S.S. N° 640 "DI PORTO EMPEDOCLE"

VARIANTE TECNICA N°3

Viadotto San Giuliano

Relazione tecnica descrittiva

Figura 2: prospetto del viadotto San Giuliano (car. SX) del Progetto Dsecutivo

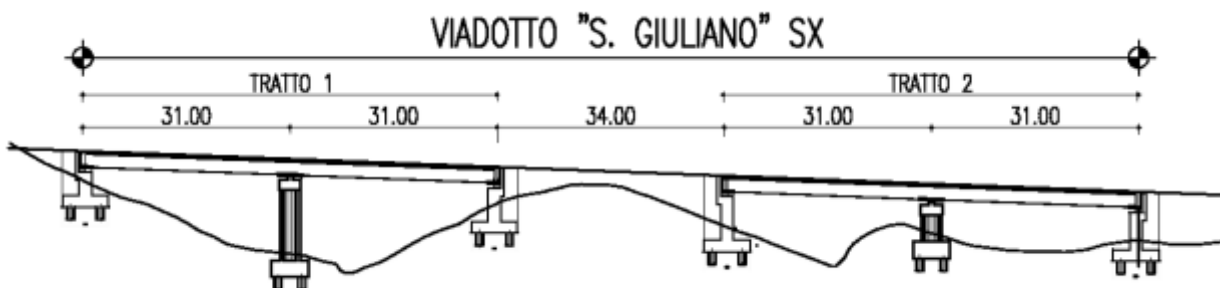
Il progetto esecutivo approvato prevede, una soluzione strutturale diversa per carreggiata. Il viadotto in SX è costituito da due opere contigue su due campate da 31 mt di luce ("TRATTO 1" ed il "TRATTO 2").

Lo sviluppo complessivo del viadotto, comprensivo del tratto in rilevato di collegamento, ha una lunghezza di 158 m e nella figura seguente è riportato il profilo longitudinale. Sulla carreggiata DX, è prevista la realizzazione di un ponte avente una luce di 29 m in semplice appoggio.

La variante sostituisce il viadotto in carreggiata SX, con un ponte a campata unica di 170 m. Mentre per la corsia DX è stato possibile limitare l'intervento al consolidamento (con pali di grosso diametro 1200 mm) del versante interessato (per una lunghezza di circa 170 m) e l'allungamento del ponte da 29 m a 35 m.

Figura 6: planimetria delle soluzioni in variante

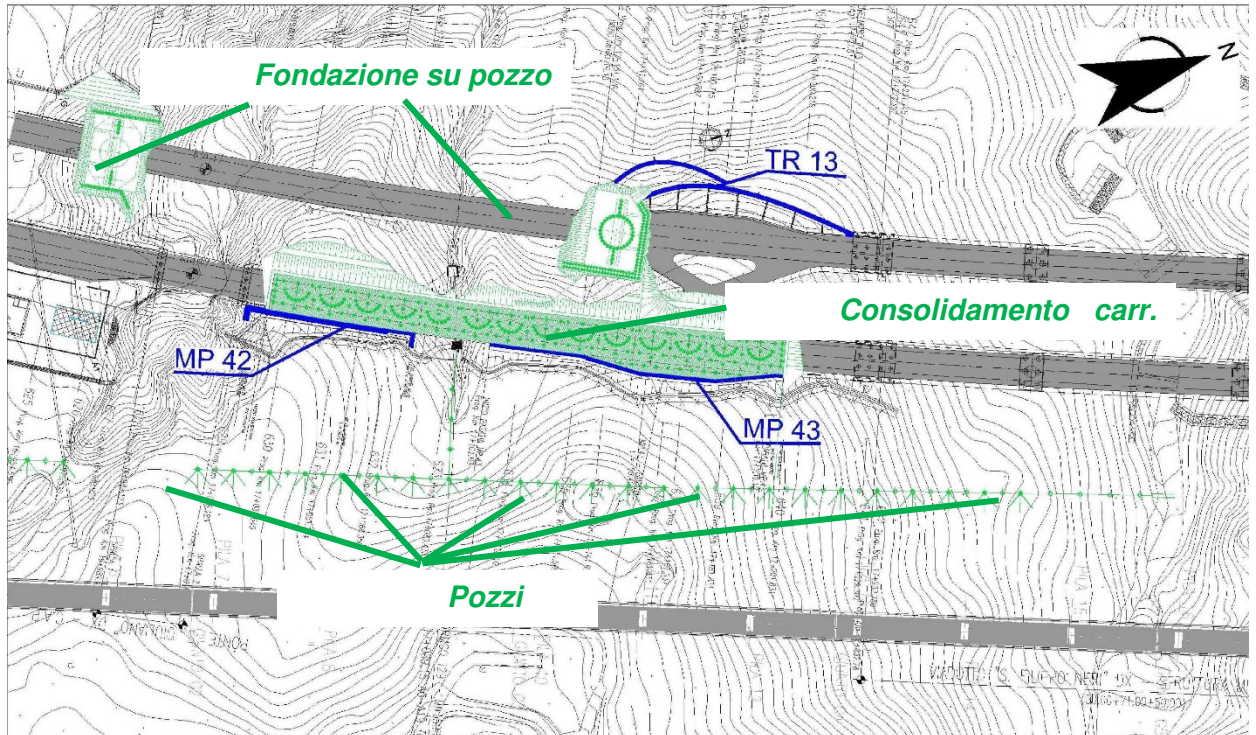
Alla luce delle evidenze emerse, tenendo in considerazione la presenza di piani di scivolamento medio-profondi più o meno diffusi sul versante e considerata la riscontrata e non prevedibile risposta deformativa del pendio, per quanto riguarda l'asse principale si è resa necessaria la modifica di alcune soluzioni strutturali adottate in fase di Progetto Esecutivo a favore di soluzioni maggiormente conservative. In altri casi invece, il Progetto Esecutivo è stato del tutto integrato, inserendo degli interventi di consolidamento al fine di mitigare i fenomeni deformativi in atto sul pendio.

- Adizione di un ponte di 170 ml di luce a scavalco della zona intermedia in frana, e adozione di fondazioni a pozzo per le spalle del ponte San Giuliano in sostituzione della classica fondazione su pali.
- consolidamento della carreggiata DX, mediante l'esecuzione di cuffie di pali medio-profondi.

- Sistema di drenaggio del pendio costituito da un allineamento di pozzi drenanti a monte del versante per l'abbattimento delle pressioni interstiziali del terreno in concomitanza di eventi meteorici importanti.

Figura 7: Carreggiata SX - planimetria e prospetti della soluzione in variante

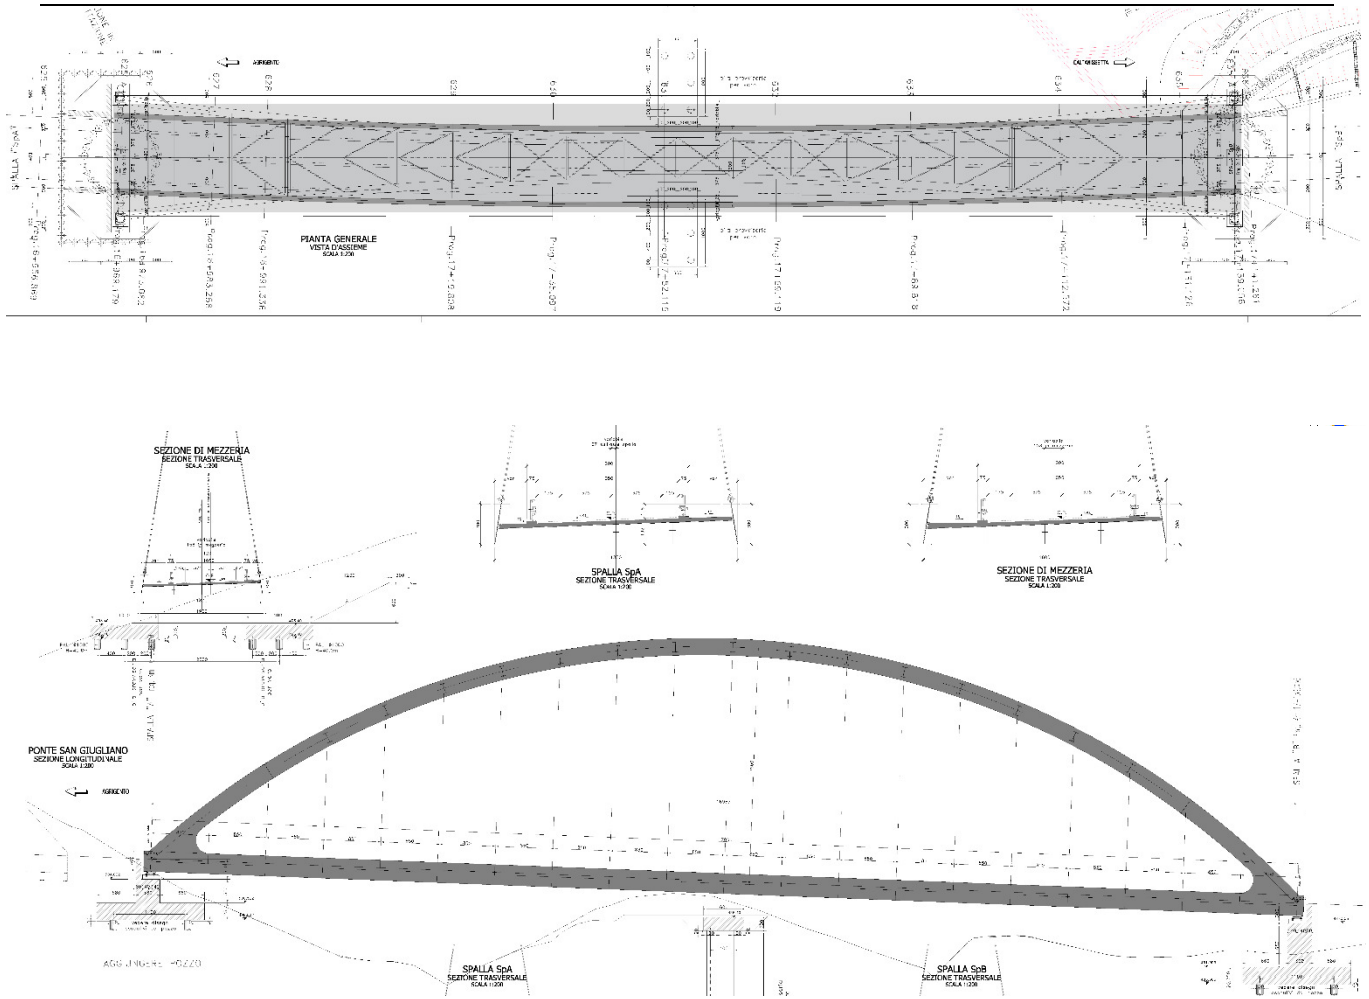
Per la corsia SX, si tratta di un ponte ad arco a via inferiore (di luce 170 m, larghezza 15 m e altezza dell'arco paria a circa 45 m) a spinta eliminata, con arco, catena ed impalcato in struttura metallica in corten. Il piano viabile è realizzato con soletta in c.a. collaborante con i traversi di impalcato, realizzata mediante getto in opera su coppelle metalliche in corten, autoportanti in fase di getto e collaboranti in esercizio con la soletta come armatura di intradosso. Gli archi, doppi e posizionati lateralmente all'impalcato, e le catene saranno realizzati in travi a doppio T saldate. Arco e catena saranno fra loro collegati per mezzo di pendini a trefoli, collegati con perni alle strutture metalliche principali. Gli archi saranno realizzati su piani inclinati e per motivi di stabilità saranno fra loro collegati con traversi e controventi. In testa agli archi, al fine di consentire il passaggio del traffico di esercizio, il collegamento fra gli archi avverrà con un portale flessorigido interrompendo il sistema di controvento. Le spalle sono fondate su pozzi profondi 30 m e di diametro 14 m.

Figura 9: planimetria primo settore di pozzi drenanti.

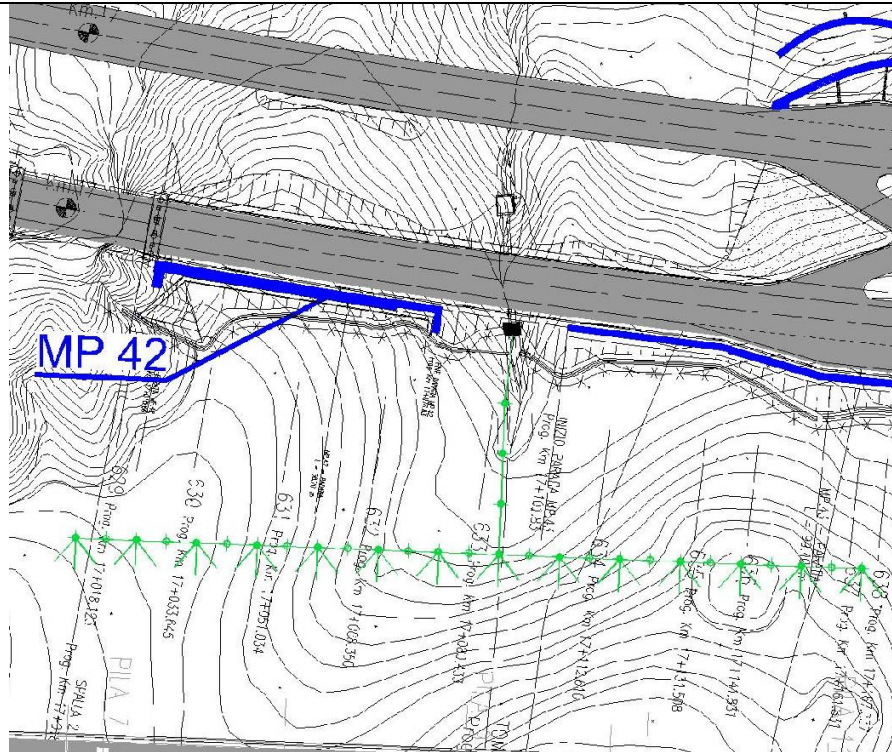
Per quanto concerne il versante del viadotto San Giuliano, 2 sono i settori di pozzi drenanti di pertinenza. Il primo settore è costituito da 17 pozzi a completa sezione drenante e 19 ispezionabili, si sviluppa dalla pk 17+010 ca alla pk 17+162, presenta una profondità massima degli elementi drenanti pari a 19 metri e convoglia le acque drenante nell'opera di presa idraulica Tombino T29.

Figura 10: planimetria settore di pozzi drenanti.

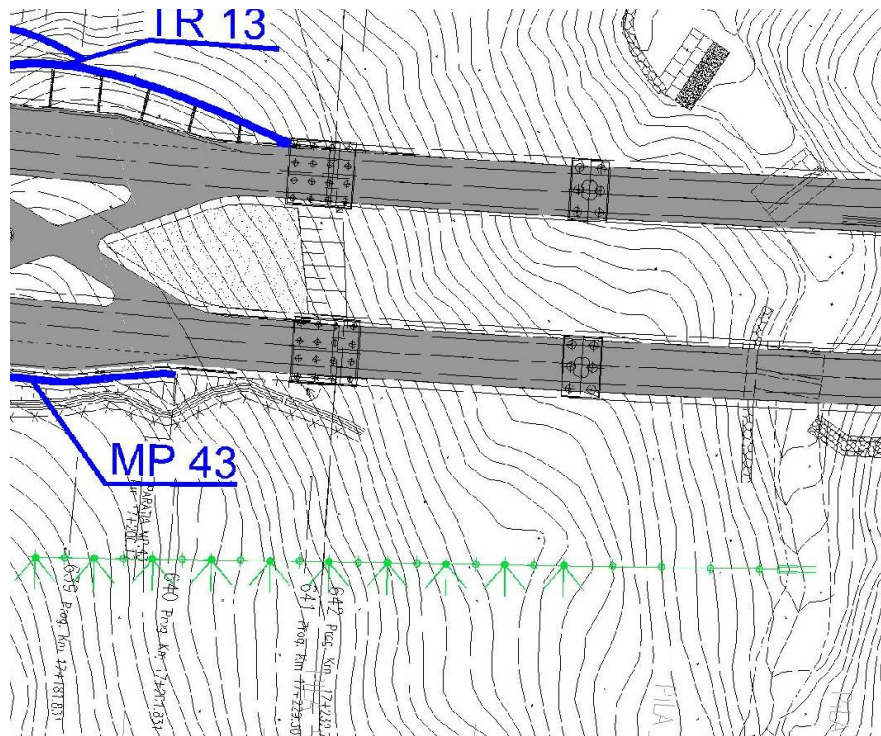
Il secondo settore invece è costituito da 9 pozzi a piena sezione e 11 ispezionali, si estende dalla pk 17+174ca alla pk17+335ca, presenta una profondità massima degli elementi drenanti pari a 16.5m, e convoglia le acque drenate nell'impluvio che si trova nelle corrispondenza del viadotto San Filippo.

Figura 12: Sezione longitudinale e orizzontale della trincea con pozzi drenanti

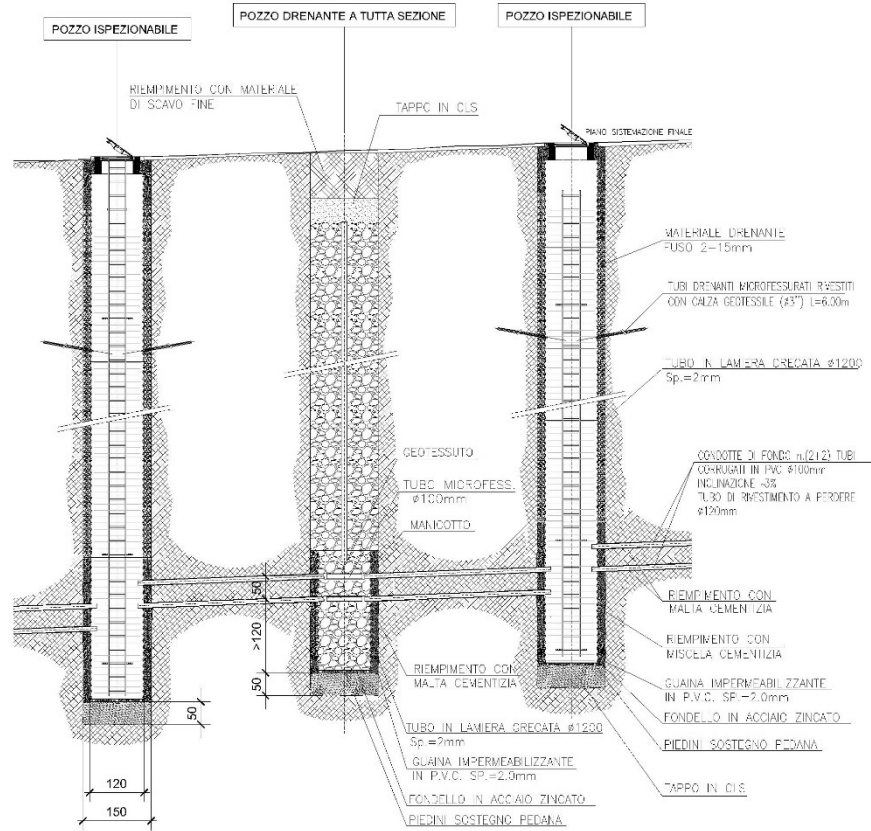
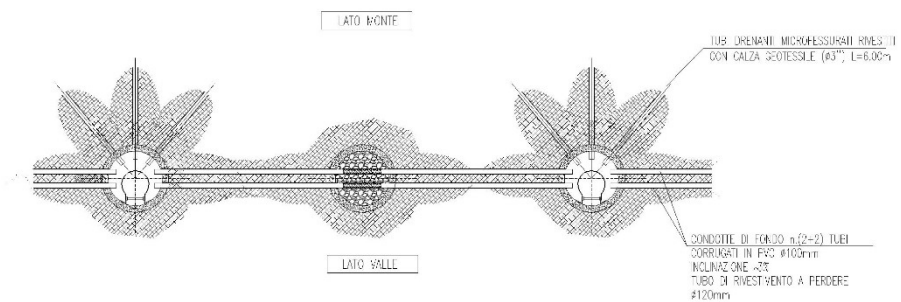
L'opera di drenaggio proposta, è una trincea costituita da 2 tipologie di pozzi drenanti disposti a schema alternato: pozzo ispezionabile (vuoto) e pozzo a piena sezione drenante (pieno). I pozzi hanno un diametro esterno pari $\varnothing 1500\text{mm}$ e sono rivestiti internamente da una lamiera grecata $\varnothing 1200\text{mm}$, mentre il gap tra il diametro esterno e la lamiera è riempito con calcestruzzo. Le colonne ad intera sezione drenante presentano la lamiera grecata sono nella sommità inferiore, ovvero quella di collegamento della condotta di fondo.

Il sistema dei pozzi è collegato mediante coppie di tubi PVC corrugati $\varnothing 100\text{mm}$, allo scopo di convogliare le acque drenate nei rispettivi recapiti.
